新商品 AS-6000シリーズ 発売のご連絡

お知らせ

現在、販売しておりますAS-5000・5200・5500・5800シリーズの後継機として、さらに機能や性能をアップしたAS-6000シリーズを発売いたします。

外観

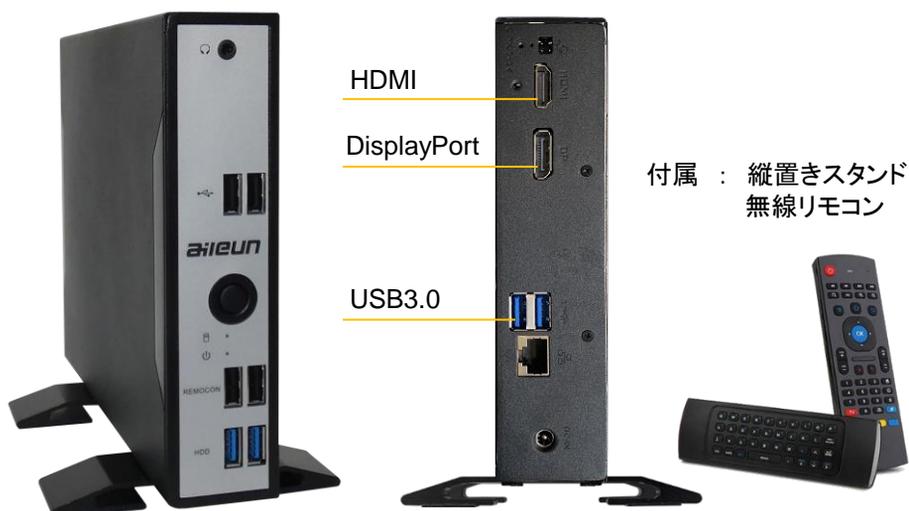
※新旧機種にて、外観寸法に変更はございません。
